VERIFICA DI ASSOGGETTABILITA' ALLA VIA (art.19 D.Lgs. 152/2006)

ACCESSIBILITA' ALLA NUOVA STAZIONE AV BELFIORE E NUOVO COLLEGAMENTO BELFIORE – FIRENZE SMN - FASE 1

LISTA DI RISCONTRO LETTERA MASE_2024-0048742

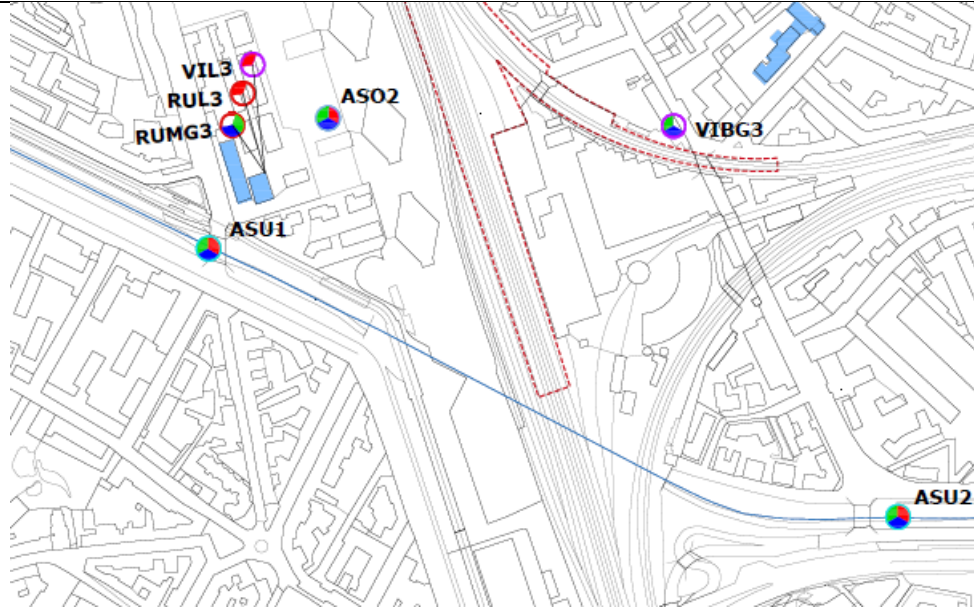
| N° | Descrizione e riferimento normativo | Riscontri |
|----------|--|---|
| 2.2 | Per i sottopassi, in ordine alla tipologia di intervento, dovrà esser chiarito quali siano le misure necessarie al superamento del rischio idraulico e quindi, in relazione alla LR 41/2018, se siano le opere idrauliche di cui all’art. 8, comma 1, lettera a) o le opere di difesa locale che invece vengono individuate dall’art.8 comma 1 lettera d). Si chiede, a tale proposito di tenere conto della disciplina di PGRA. | <p>Il refuso in merito alla lettera del comma 1 dell’articolo 8 della LR 41/2018 è stato corretto nella relazione.</p> <ul style="list-style-type: none"> • 0002.00.AMB.RG.IM0000.001.B Studio Preliminare Ambientale <p>Vedasi parti revisionate in rosso a pagina 28, pagina 53, 59 e 285</p> <p>In ragione del fatto che il sottopasso non si trova al di sotto del piano campagna, ma si configura piuttosto come un percorso ciclopedonale che sotto-passa il rilevato ferroviario, il riferimento alle opere idrauliche di cui all’art. 8, comma 1, lettera a) non è pertinente.</p> <p>Si specifica che il nuovo Piano adottato non ha apportato alcuna modifica in merito alle classi di pericolosità idraulica dell’area di progetto della nuova fermata in via Circondaria come è facilmente riscontrabile dal confronto tra le due cartografie.</p> |

| | |  <p>LEGENDA</p> <p>Pericolosità_Dominio_fluviale</p> <ul style="list-style-type: none"> P1 - Pericolosità per alluvioni rare P2 - Pericolosità da alluvioni poco frequenti P3 - Pericolosità da alluvioni frequenti <p style="text-align: right;">scala 1:10.000</p> <p>Firenze 2023</p> |
